**DIPLOMOVÁ PRÁCE**

**Bytový dům Port Karolína B v Praze**

**1 Posouzení předané projektové dokumentace**

**1.1 Posouzení úplnosti a správnosti PD**

Obr. 1 - Kanalizační potrubí vedené v příčce

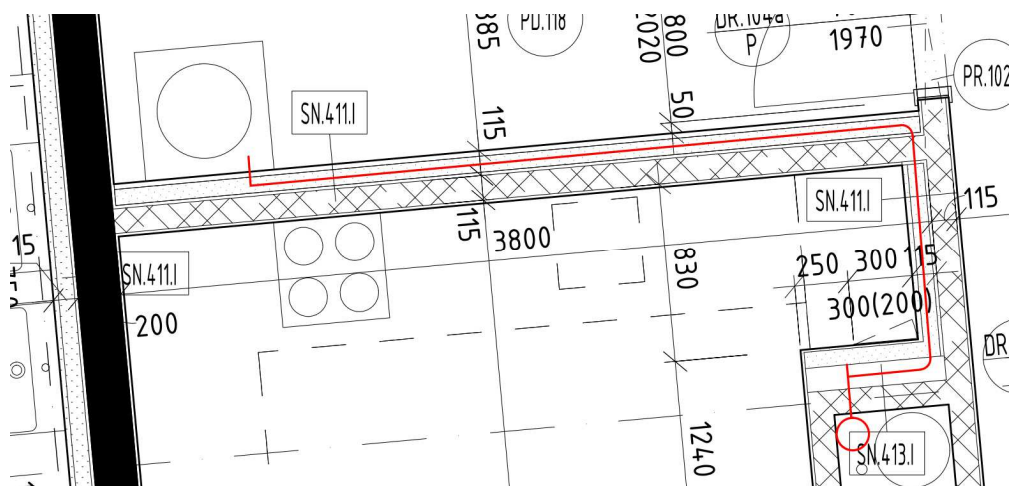
Ve výkresu vnitřní kanalizace *RiGa\_40\_203c - Půdorys 3-NP Osa B15-B31* v bytě 317 (vchod B7) je trasa kanalizačního potrubí vedena v příčce viz obr. 1. Toto řešení je velice nevhodné z důvodu oslabení zdiva v jeho nejvíce zatížené části (u podlahy). Tato chyba se opakuje i v následujících čtyřech podlažích, a to konkrétně ve výkresech *RiGa\_40\_204c - Půdorys 4-NP Osa B15-B31* (byt 419), *RiGa\_40\_205c - Půdorys 5-NP Osa B15-B31* (byt 520), *RiGa\_40\_206c - Půdorys 6-NP Osa B15-B31* (byt 620), *RiGa\_40\_207c - Půdorys 7-NP Osa B15-B31* (byt 719).

Řešení tohoto problému spočívá v přidání instalační předstěny, viz obr. 2. V návaznosti na to bude nutné posunout dveře do místnosti 315.05. Řešení nutno doplnit rovněž do výkresů architektonicko-stavební části *D-1-1-203d\_PUDORYS\_3NP\_B7\_B8\_B9\_rev02*, *D-1-1-204d\_PUDORYS\_4NP\_B7\_B8\_B9\_rev02*, *D-1-1-205d\_PUDORYS\_5NP\_B7\_B8\_B9\_rev02*, *D-1-1-206d\_PUDORYS\_6NP\_B7\_B8\_B9\_rev02*, *D-1-1-207d\_PUDORYS\_7NP\_B7\_B8\_B9\_rev02*.

Obr. 3 - Šířka okenního otvoru - architektonicko-stavební řešení

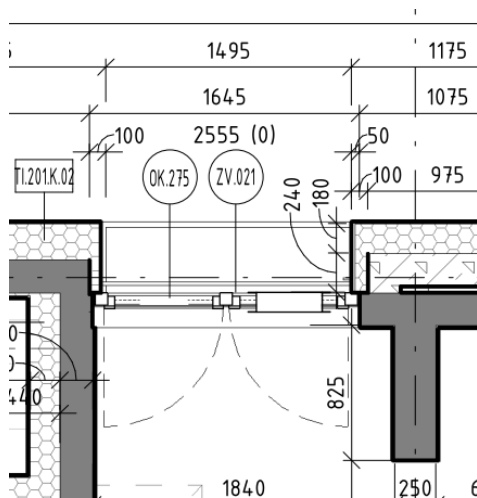
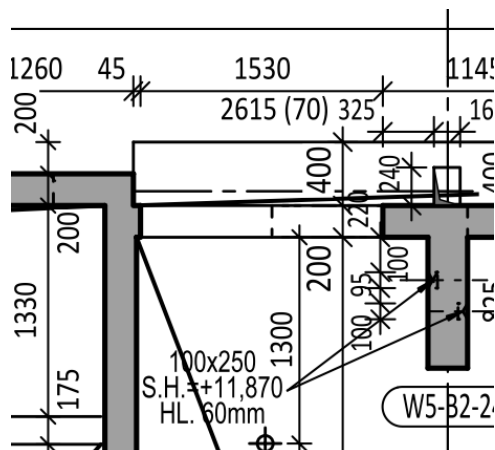
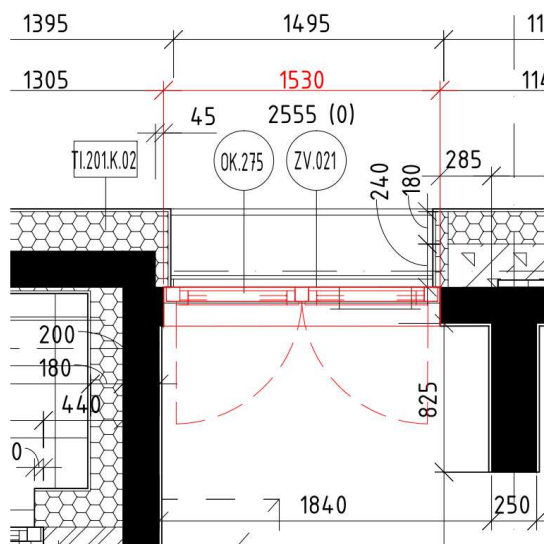
Ve výkresu architektonicko-stavebním *D-1-1-205c\_PUDORYS\_5NP\_B5\_B6\_rev02* v bytě 513 (vchod B6) je šířka okenního otvoru 1645 mm viz obr. 3, ovšem ve výkresu stavebně-konstrukčním *D\_1\_2\_309\_TVAR\_5\_NP\_PORT\_KAROLINA\_B\_2\_REV02* je šířka okenního otvoru 1530 mm viz obr. 4.

Řešením tohoto problému je úprava architektonicko-stavebního výkresu D-1-1-205c\_PUDORYS\_5NP\_B5\_B6\_rev02 dle výkresu stavebně-konstrukčního viz obr. 5.

Obr. 6 – Chybějící průvlak nad okenním otvorem – staticko-konstrukční řešení

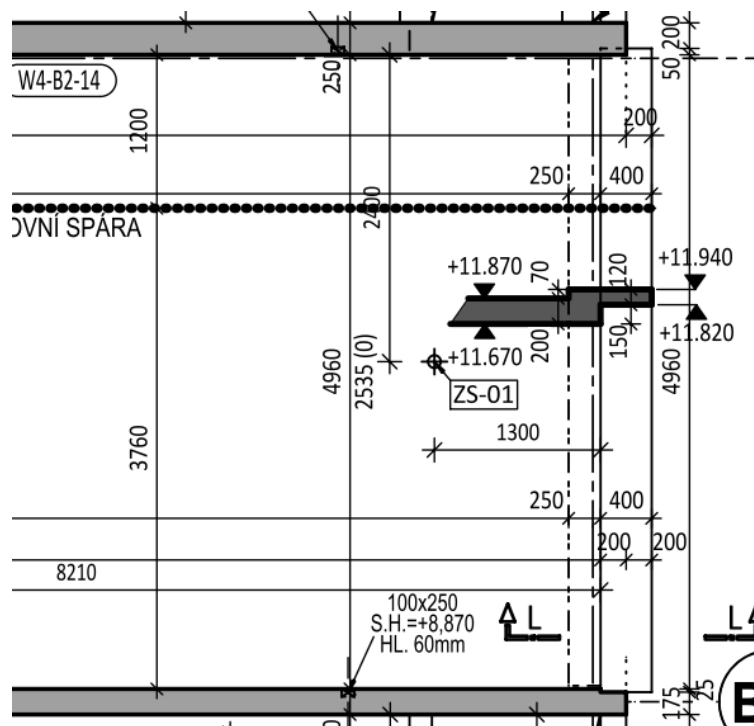
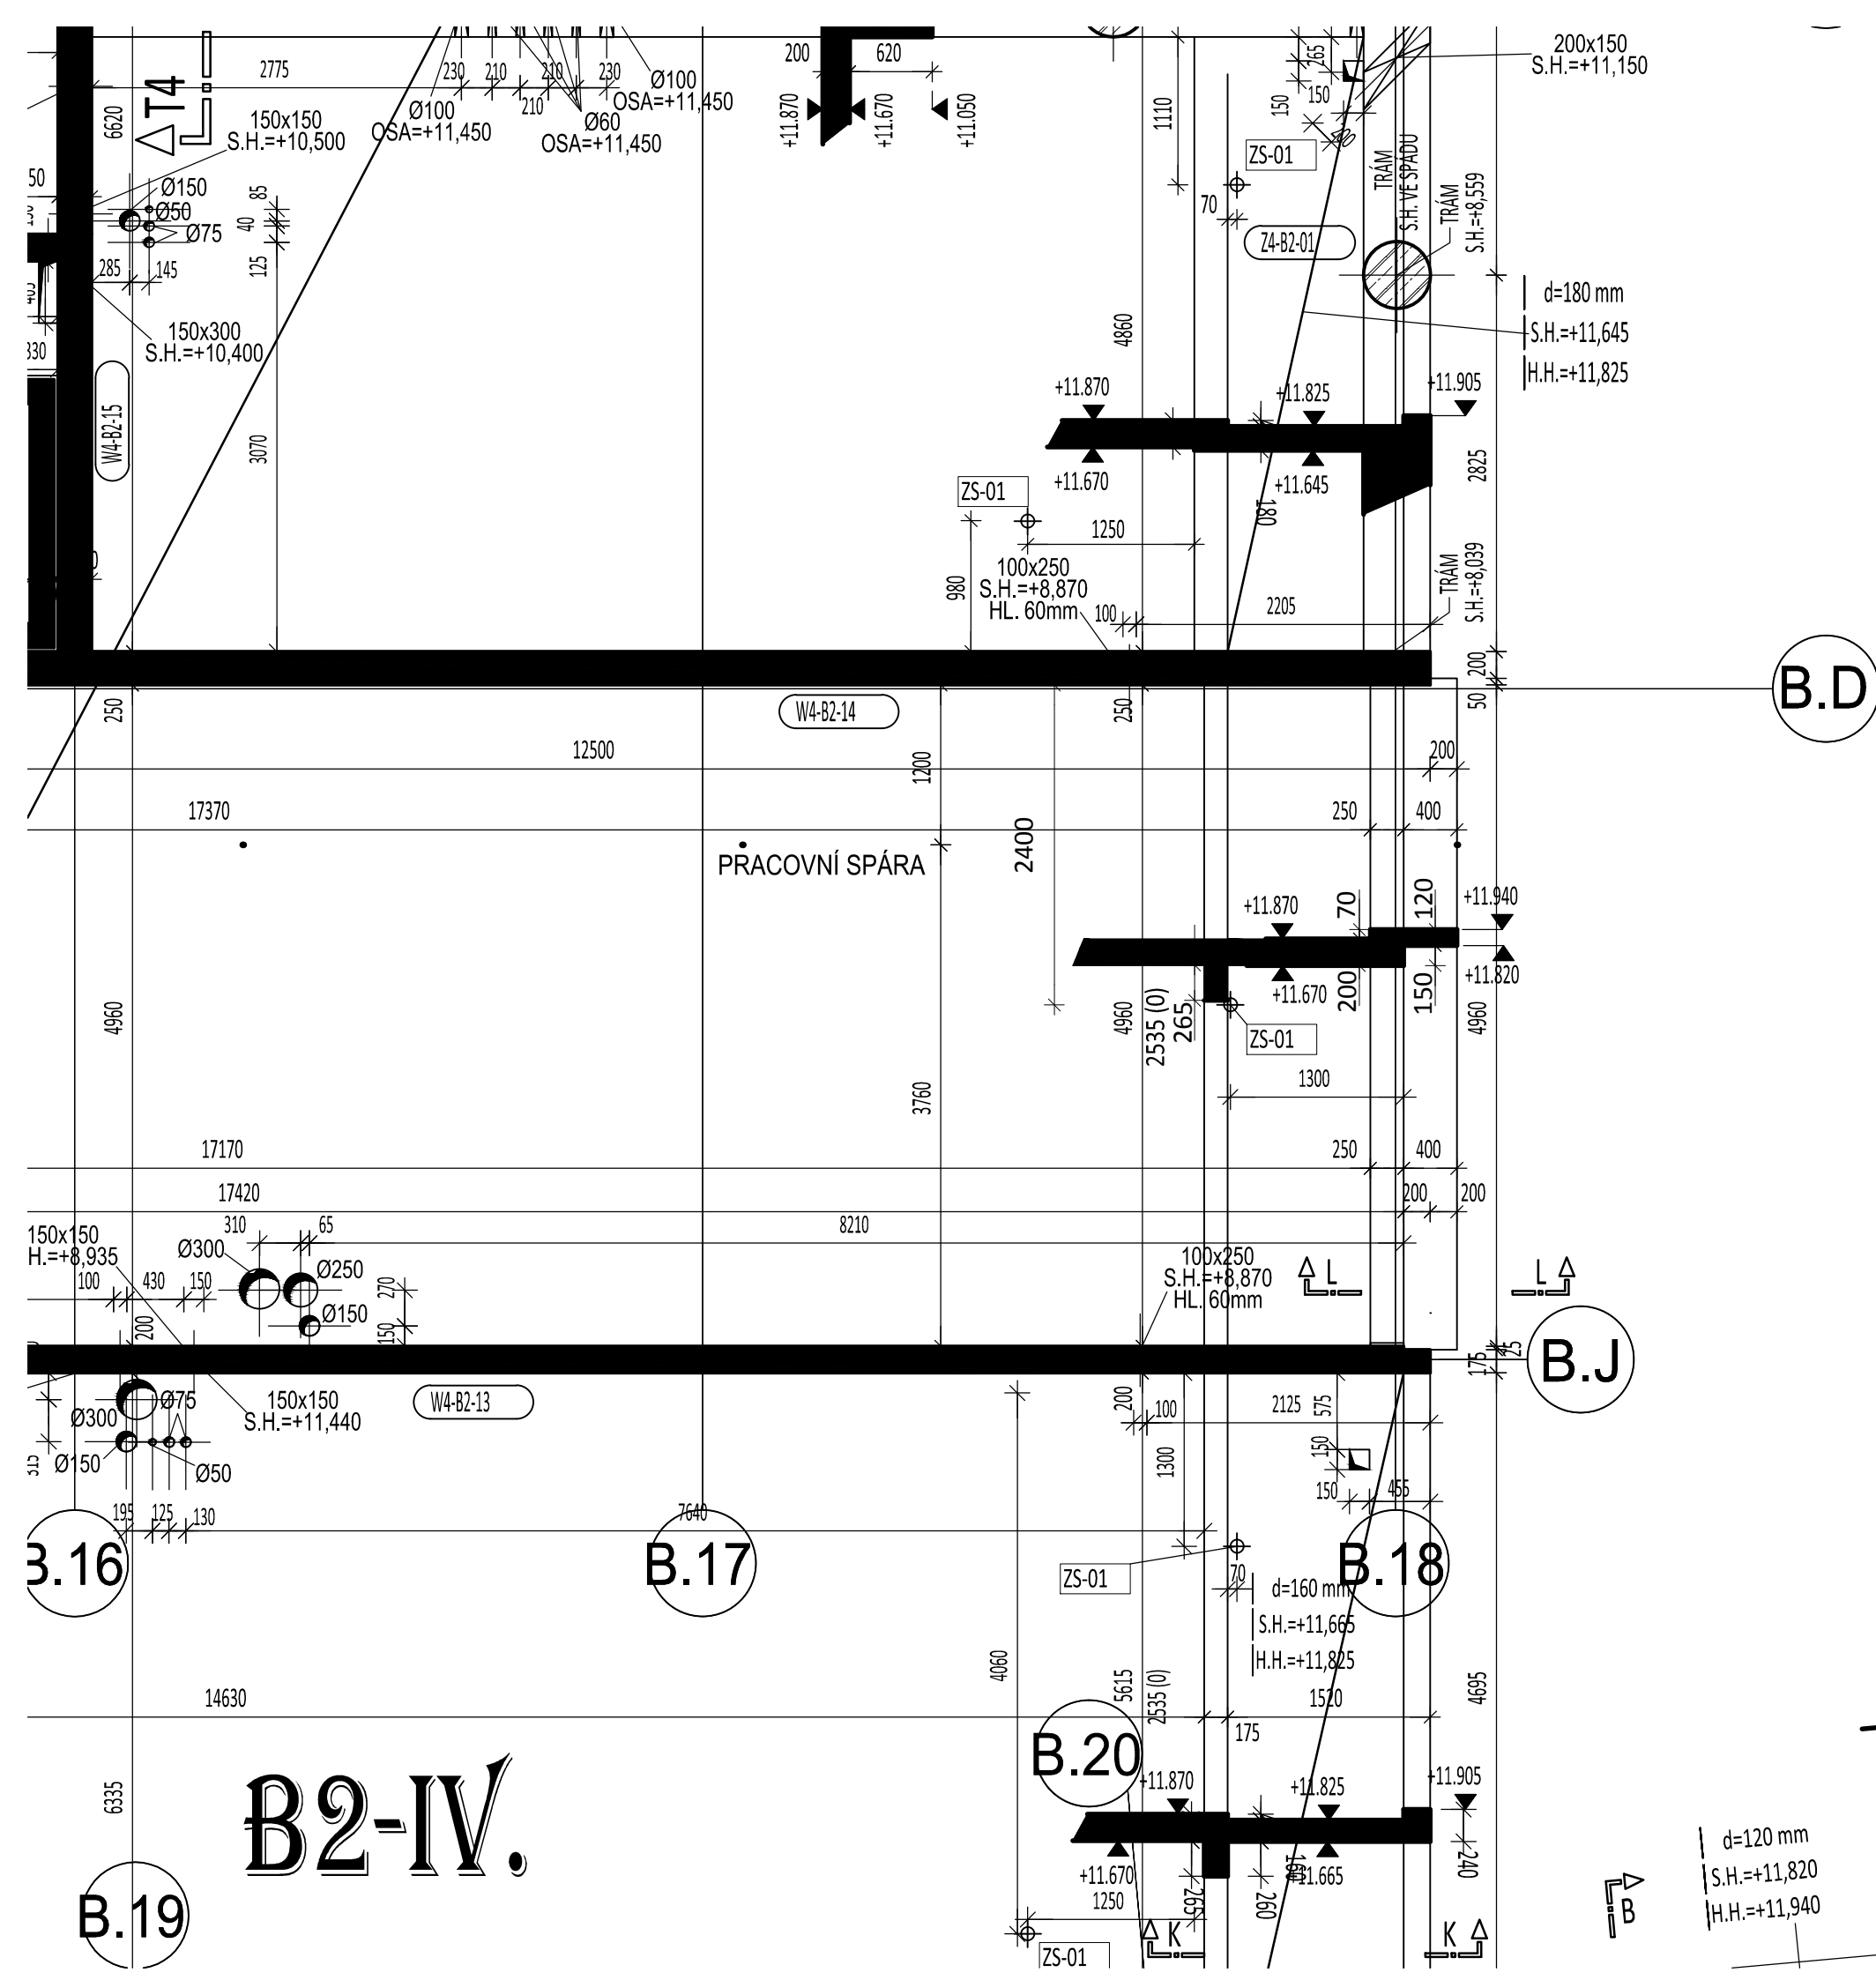
Ve výkresu staticko-konstrukčním D\_1\_2\_308\_TVAR\_4\_NP\_PORT\_KAROLINA\_B\_2\_REV02 chybí zakreslený průvlak nad okenním otvorem dle obr. 6. Výška spodní hrany stropní konstrukce je dle výkresu 11,670 m. Výška horní hrany stropní konstrukce o patro níž je 8,870 m. Výška okenního otvoru tedy činí 2,8 m, což se neshoduje s výškou okenního otvoru dle výkresu architektonicko-stavebního D-1-1-204c\_PUDORYS\_4NP\_B5\_B6\_rev02 v bytě 416 (vchod B6), kde je uvedeno 2,405 m.

Řešením je doplnění průvlaku stejných rozměrů jako v celém podlaží. Oprava je zanesena do výkresu *D\_1\_2\_308\_TVAR\_4\_NP\_PORT\_KAROLINA\_B\_2\_REV02* v části 1.2.

Obr. 7 - Otvor pro vedení kanalizačního potrubí v ŽB stěně - staticko-konstrukční řešení

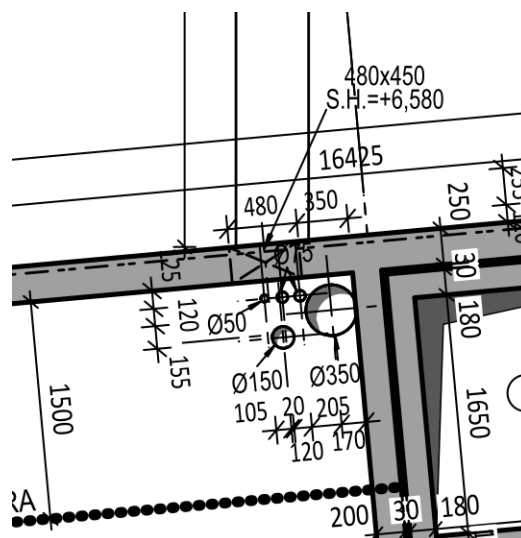
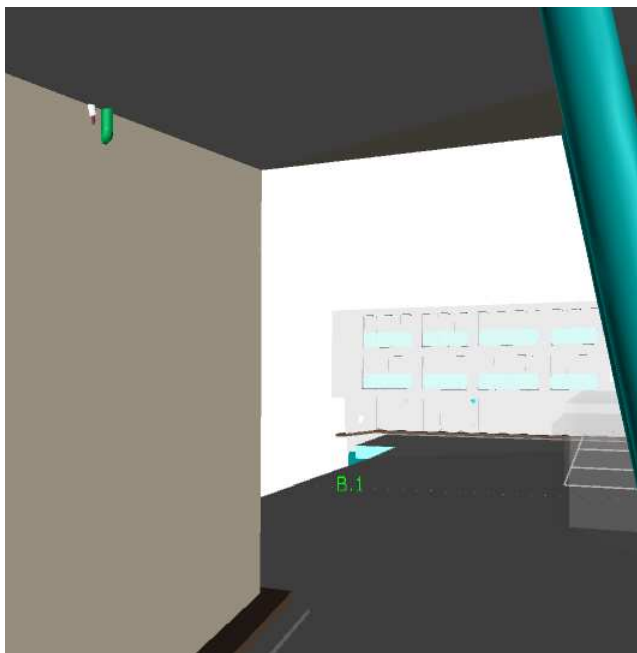
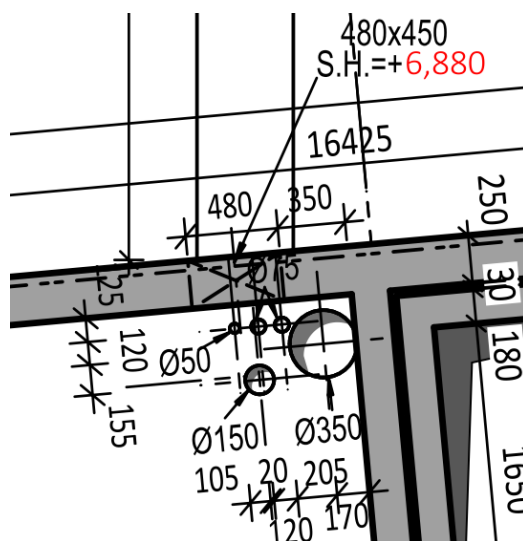
Ve staticko-konstrukčním výkresu *D\_1\_2\_307\_TVAR\_3\_NP\_PORT\_KAROLINA\_B\_2\_REV02* je prostup pro vedení kanalizačního potrubí do podhledu příliš nízký a tím vystupuje potrubí pod podhled. Trasa kanalizačního potrubí viz obr. 7, 8.

Řešením tohoto problému je zvýšení spodní hrany prostupu pro kanalizační potrubí v železobetonové stěně o 300 mm viz obr. 9.

Obr. 10 - Příliš velká instalační šachta 3.NP - architektonicko-stavební řešení

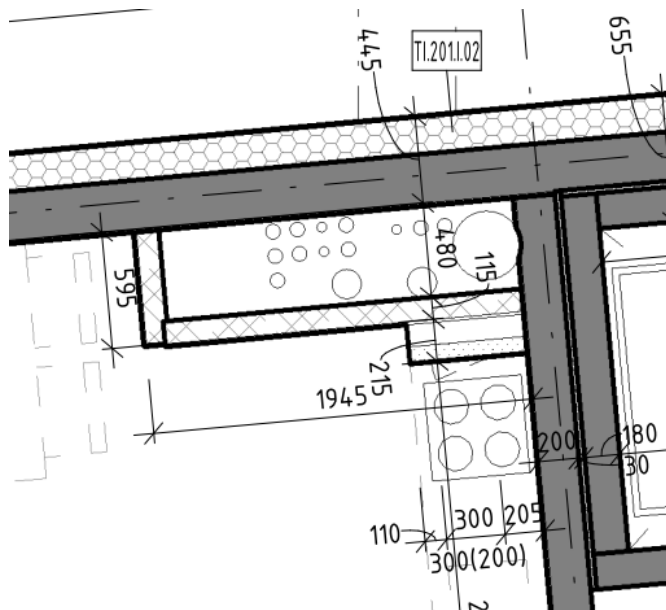
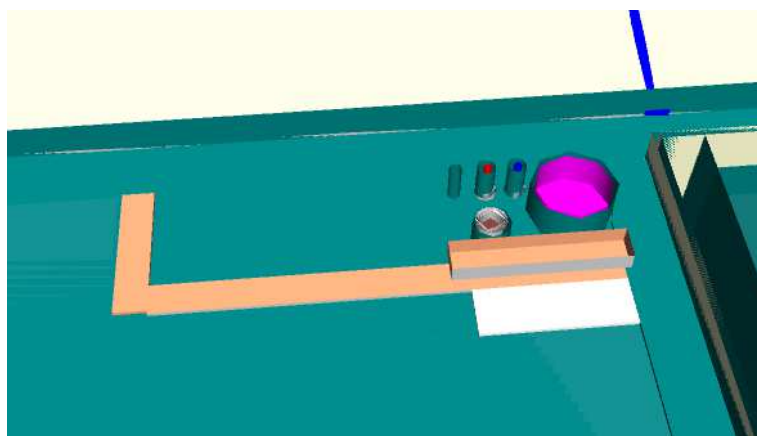
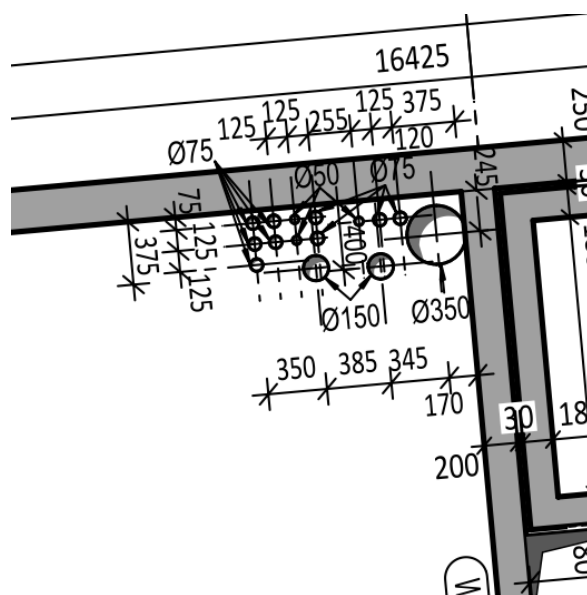
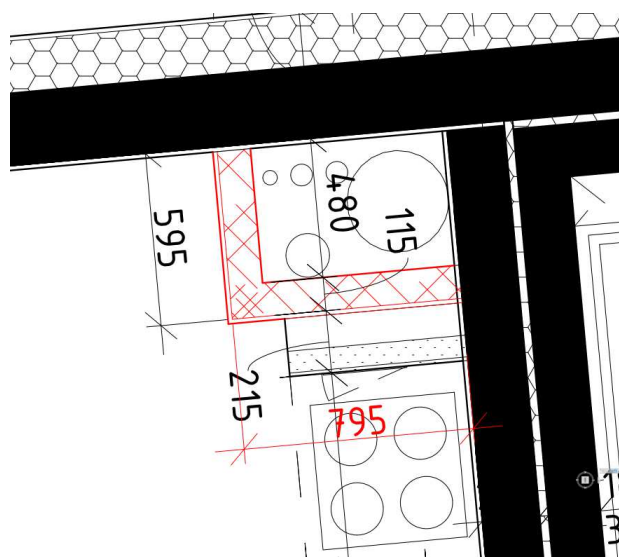
V architektonicko-stavebním výkresu *D-1-1-203d\_PUDORYS\_3NP\_B7\_B8\_B9\_rev02* v bytě 314 (vchod B7) je zakreslena příliš velká instalační šachta viz obr. 10, ve které je umístěno velké množství nevyužitých prostupů pro vedení instalací viz obr. 11. Tyto otvory jsou zakresleny i ve výkresu staticko-konstrukčním *D\_1\_2\_307\_TVAR\_2\_NP\_PORT\_KAROLINA\_B\_2\_REV02* viz obr. 12.

Řešením je odstranění nevyužitých prostupů pro vedení instalací a zmenšení rozměru instalační šachty o více než polovinu viz obr. 13.

Obr. 14 - Příliš velká instalační šachta 2.NP - architektonicko-stavební řešení

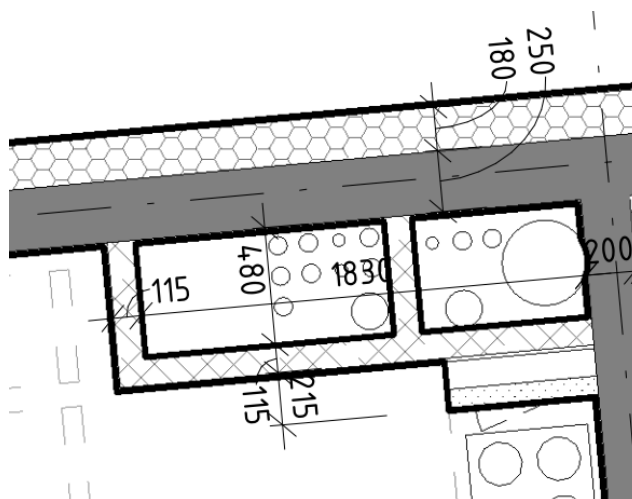
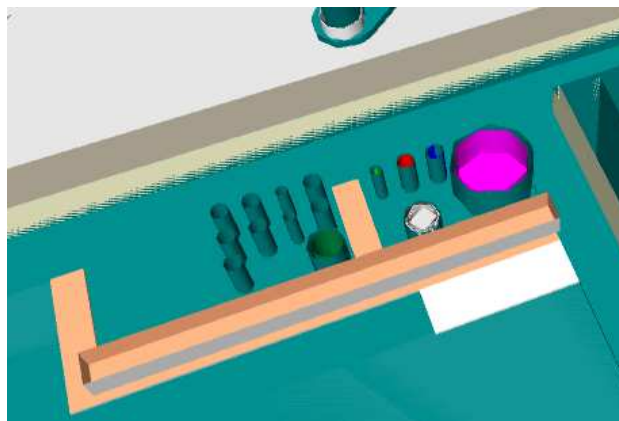
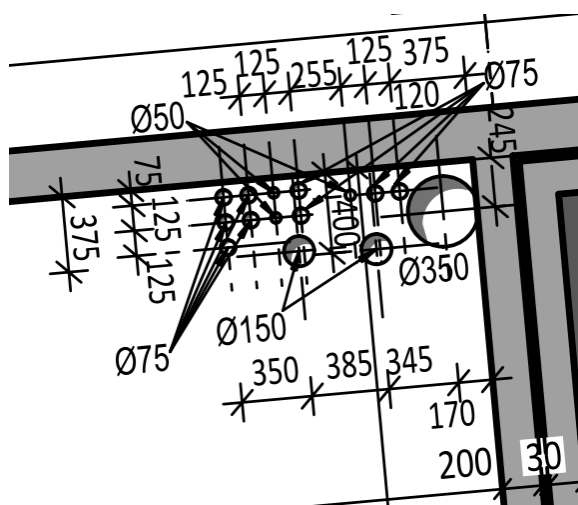
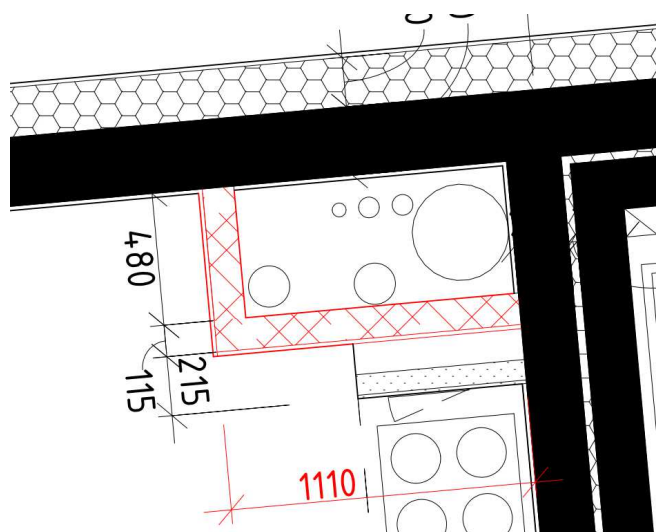
Stejně velká instalační šachta se nachází i o patro níž, tedy ve 2.NP. Jde o výkresy D\_1\_2\_305\_TVAR\_1\_NP\_PORT\_KAROLINA\_B\_2\_REV02 a D-1-1-202d\_PUDORYS\_2NP\_B7\_B8\_B9\_rev02 viz obr. 14, 16.

Řešením je stejně jako u vyššího patra odstranění nevyužitých prostupů pro vedení instalací a zmenšení instalační šachty viz obr. 17.

Obr. 18 - Poloha strojovny vodního prvku - Koordinační situace

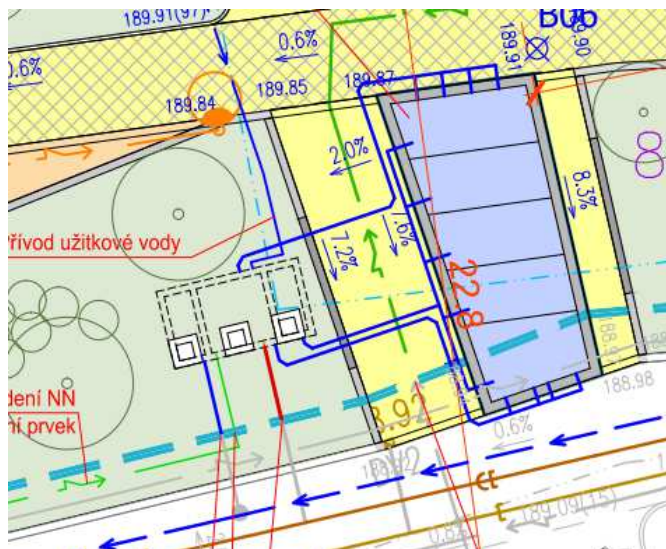
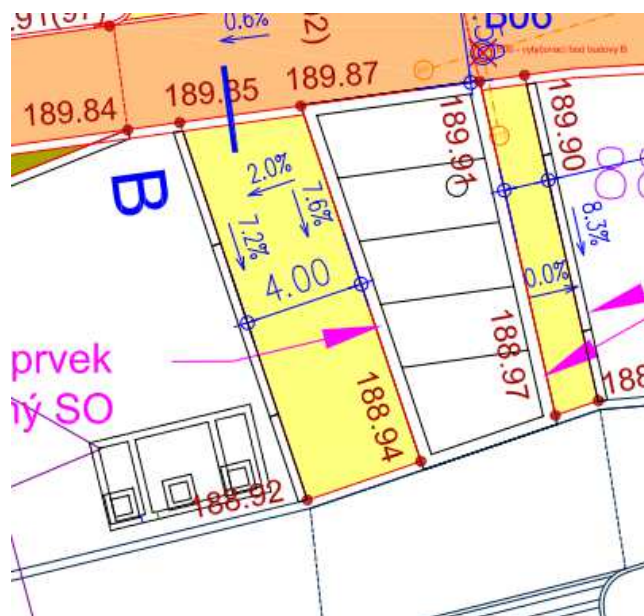
Strojovna vodního prvku má rozdílné umístění ve výkresu *RiGa-B\_C3\_situace\_koordinacni\_rev02* viz obr. 18 a výkresu *D.1.1-102-02.010\_situace\_rev\_02* viz obr. 19.

Správné umístění strojovny vodního prvku je zakresleno v koordinační situaci. Bude tedy nutné provést úpravu situace komunikací.
